## Amélioration importante à la conception : bras de suspension avant supérieurs pour camions GMC et Chevrolet 2500HD/3500HD 2019-2011

Marque	Supreme	Produit	Bras de suspension	Date	Mai 2021
Numéro(s) de pièce	CMS501195

**Figure 1.** Bras de suspension Mevotech Supreme avec paliers en métal fritté autolubrifiants et graissables et profil de forgeage amélioré (en haut) comparativement au bras de suspension d'origine (en bas)

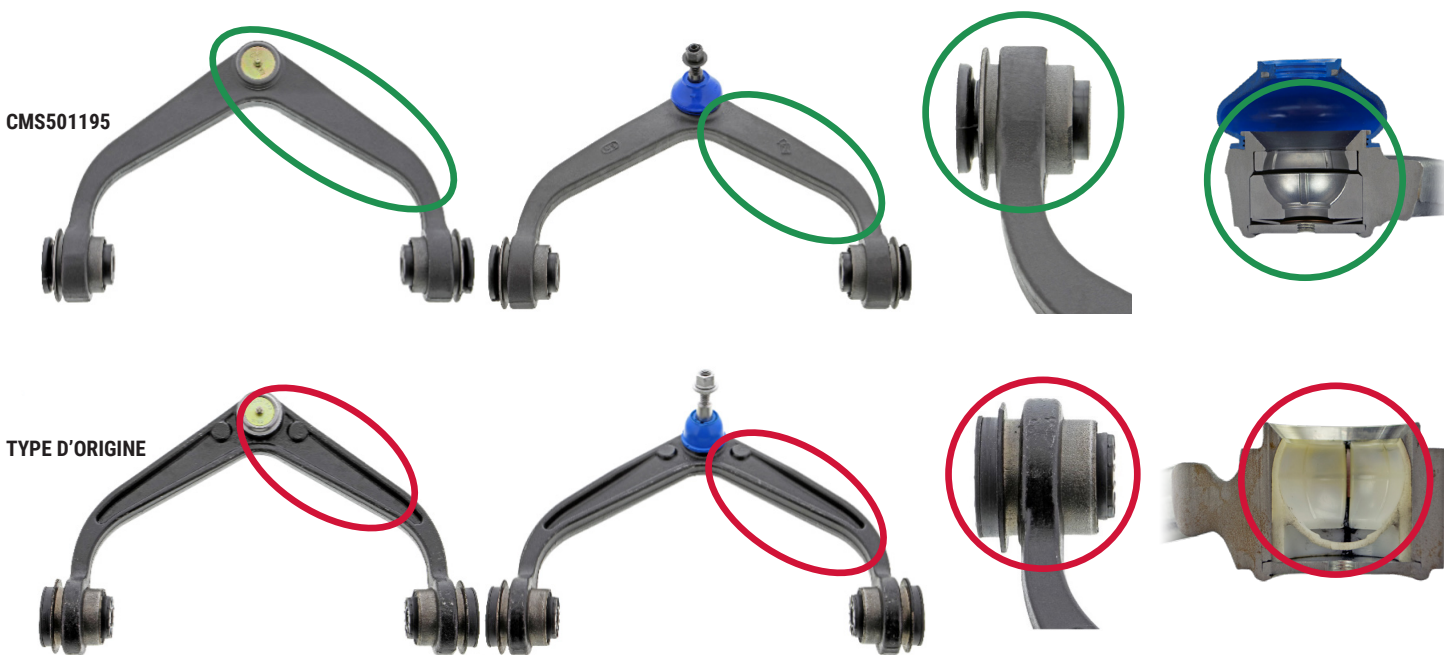
Les bras de suspension d'origine (NP : 20924215) et les autres bras de suspension avant supérieurs similaires pour les application(s) ci-dessous conservent le profil forgé original.

Le bras de suspension avant supérieur Supreme CMS501195 de Mevotech est conçu avec un profil amélioré comprenant un forgeage plus épais, qui remplit les creux et renforce le support de joint à rotule et de la bague. Ce profil amélioré ajoute de la rigidité et de la force à l'ensemble de l'assemblage. De plus, le bras de suspension Mevotech Supreme CMS501195 est caractérisé par des paliers en métal fritté supérieur et inférieur autolubrifiants et graissables pour une durée de vie accrue de la pièce. Du nouveau matériel de fixation est fourni pour une installation complète. **Voir la figure 1.**
